OSSERVAZIONE al progetto sottoposto a V.I.A.

Metanodotto Larino-Chieti DN 600 (24") DP 75 bar proposto dalla Società Gasdotti Italia S.p.A. predisposto ai sensi della normativa nazionale (art. 4 D.P.C.M. 27 dicembre 1988, art. 22 e Allegato VII del D. Lgs 152/2006 e s.m.i.) e regionale (D.G.R. n. 119/2002 e s.m.i. Regione Abruzzo).

Comune: **Bucchianico (provincia Chieti)**

tratto interessato dalla osservazione: **dal Km 100+290 al Km 100+470**

Comune di Bucchianico (Chieti)
STRALCIO S.I.T. - scala 1:2.000

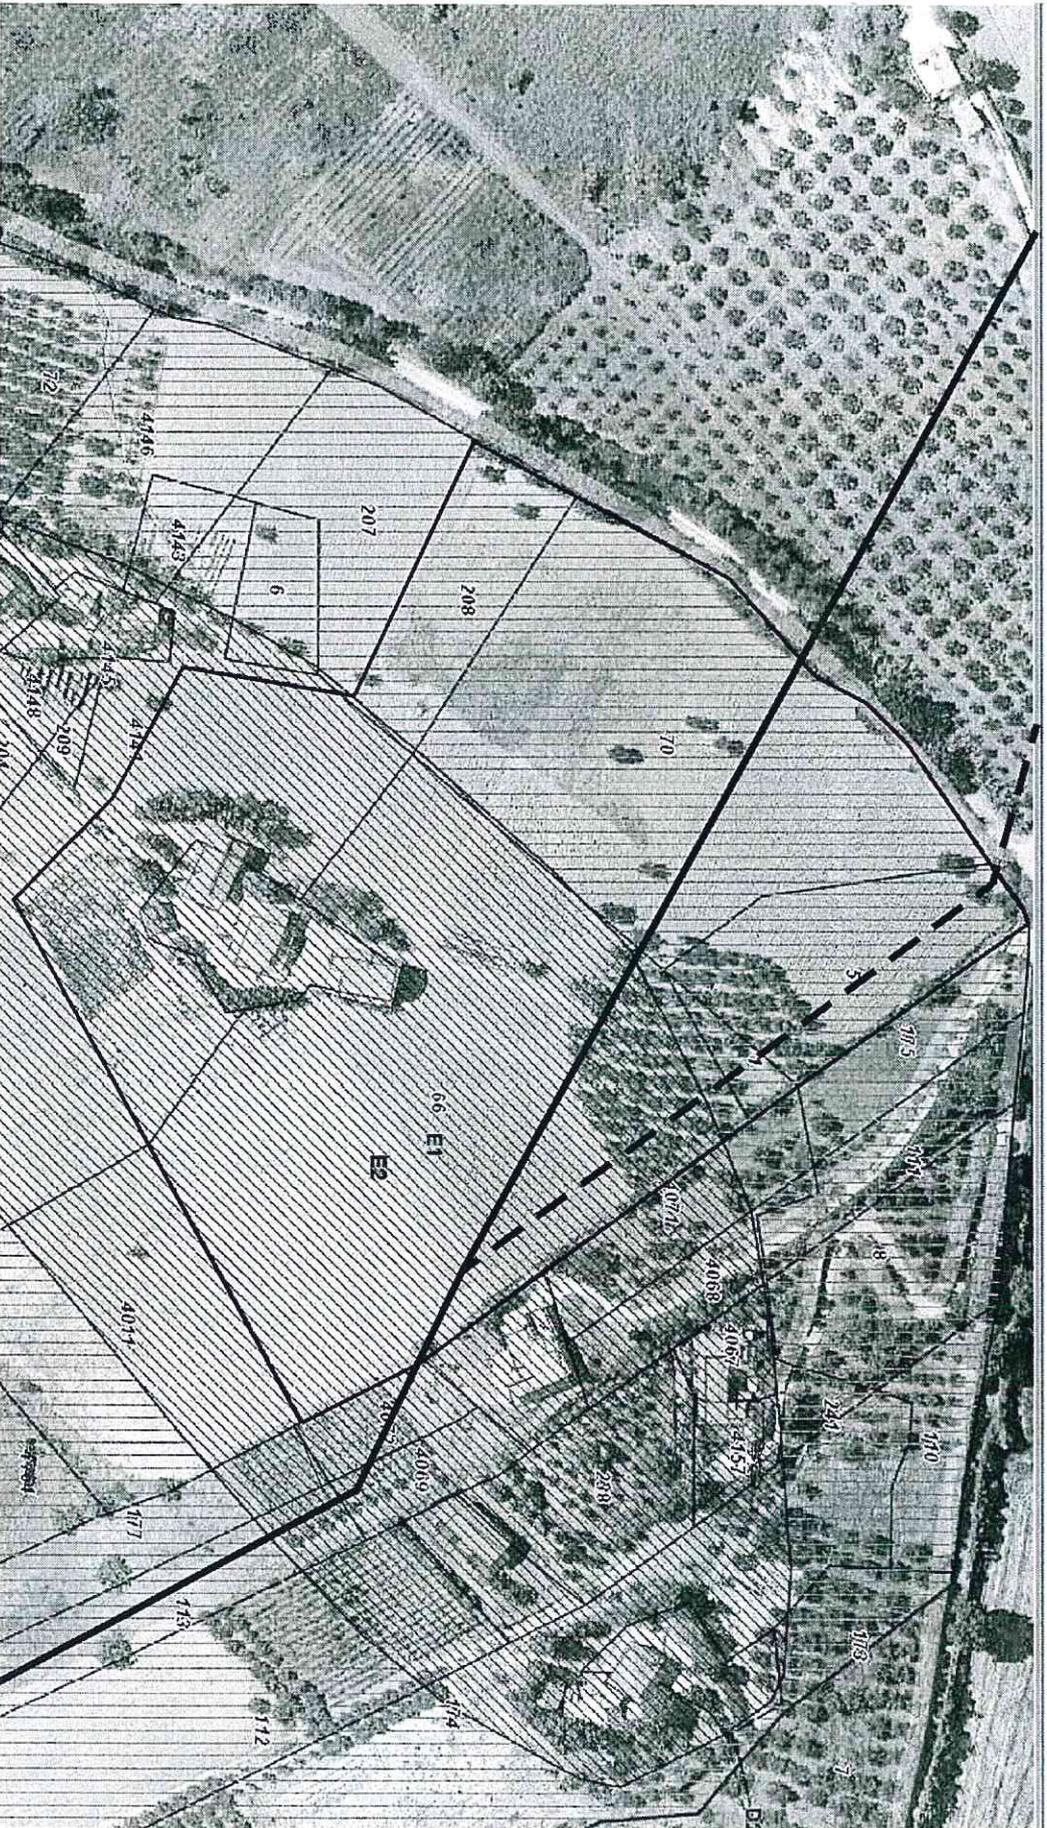
La proposta che il sottoscritto formula è di effettuare una lieve deviazione dal Km 100+290 circa al limite della proprietà aziendale (km 100+470 circa) percorrendo il terreno di proprietà parallelamente al confine, ad una distanza anche di mt 12.50 da esso, in modo da non apporre vincoli all'altrui proprietà confinante. Così facendo la servitù viene posta a margine della proprietà aziendale, per cui, pur restando in essere un deprezzamento della proprietà, almeno viene attenuato e viene salvaguardata l'unicità della azienda.

Si chiede, inoltre, di valutare la possibilità di attraversare il colle oggetto dell'osservazione con metodologia T.O.C. (dal Km 100+00 al Km 100+470 circa), in considerazione della discreta acclività dei versanti da percorrere in salita ed in discesa e la natura del terreno che spesso presenta scivolamenti superficiali in occasione di persistenti condizioni meteo avverse.
